# BOHRER DW501-----F TYPE 4

## **R11128**

**DW241 - DW501 - DW505 - BM19E - SB13E - DREHBOHRER 2+2**

E13691.TIF

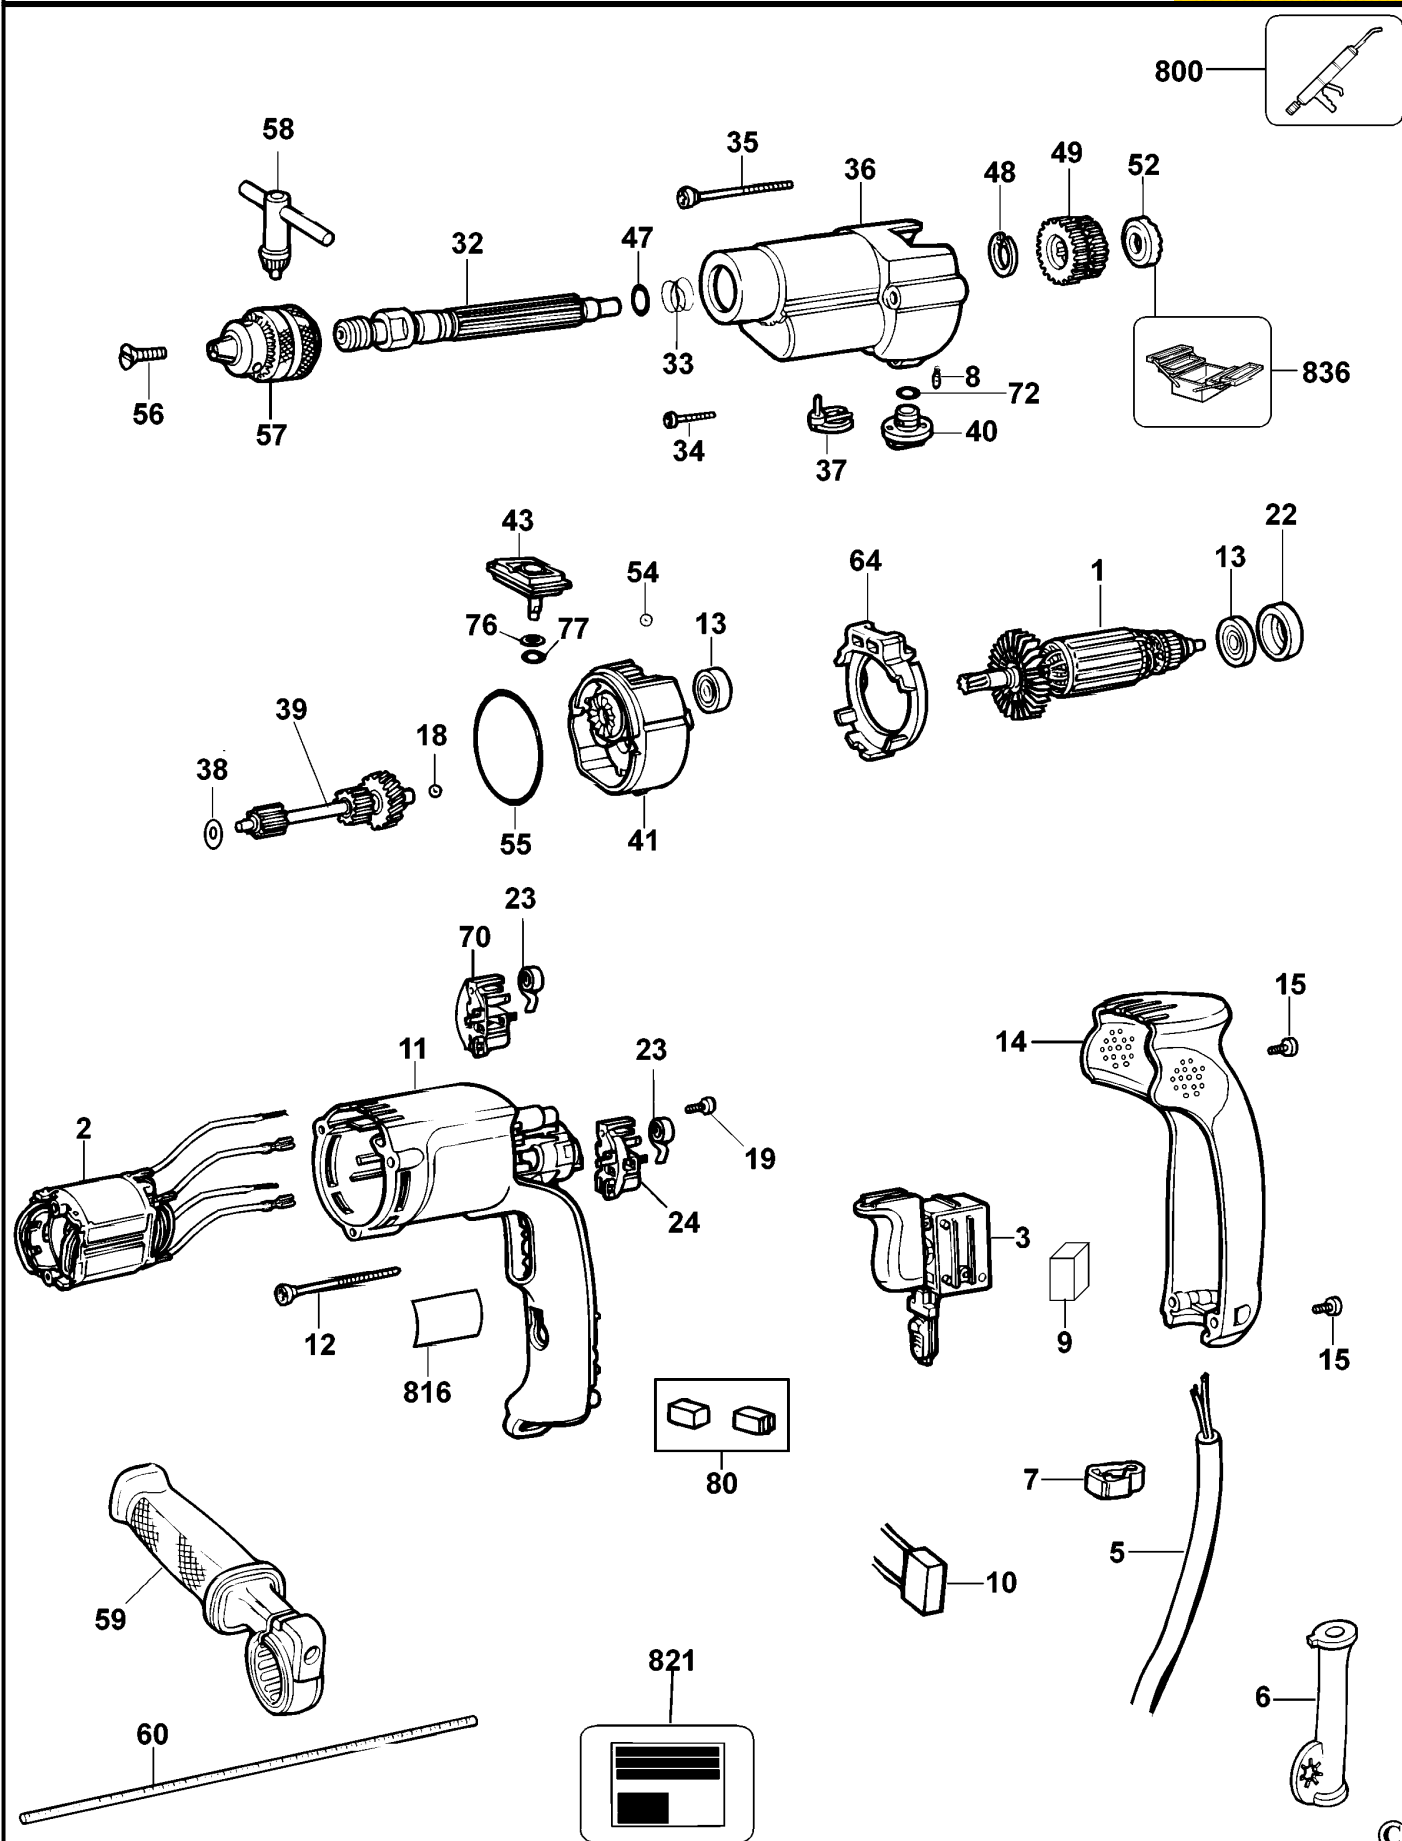
Beim Auswechseln der Kohlebürsten ist mit einem direkten Anschlußverbinder auf die neue verbesserte Version aufzurüsten. Die Verbindungen der Bürstenlitze und der Umschalterlitze sind dann herzustellen entsprechend dem neusten Schalt diagramm auf der Fiche. Die Einzelheiten dieser Verbesserung wurden im Juni 1997 im DW505bul (bulletin) herausgegeben.

Teil 80, Bürstensätze - Im ersten Halbjahr 1998 wurden die einzelnen Bürsten und Litzen zu Bürsten- und Litzeneinheiten (links und rechts) zusammengefaßt, um das Problem des Brechens der Litzenanschlüsse zu beseitigen. Dies bedeutet, daß Wartungssätze eingeführt wurden, damit die Werkzeuge bestehender Kunden auf den neuesten Stand gebracht werden konnten. Teile 24-25-61-62-70-71 wurden aus den Originalzeichnungen und -Teilelisten gelöscht und durch Reparatursatz, Teil 80, ersetzt. Einzelheiten wurden im Servicebulletin „SB128 vom Juli 1998 dargelegt.

Wird das Feld (2) bei Bohrmaschinen vom Typ 1 benötigt, dann muß die Einheit ausgetauscht werden. Die Einzelheiten finden Sie im Servicebulletin SB129.
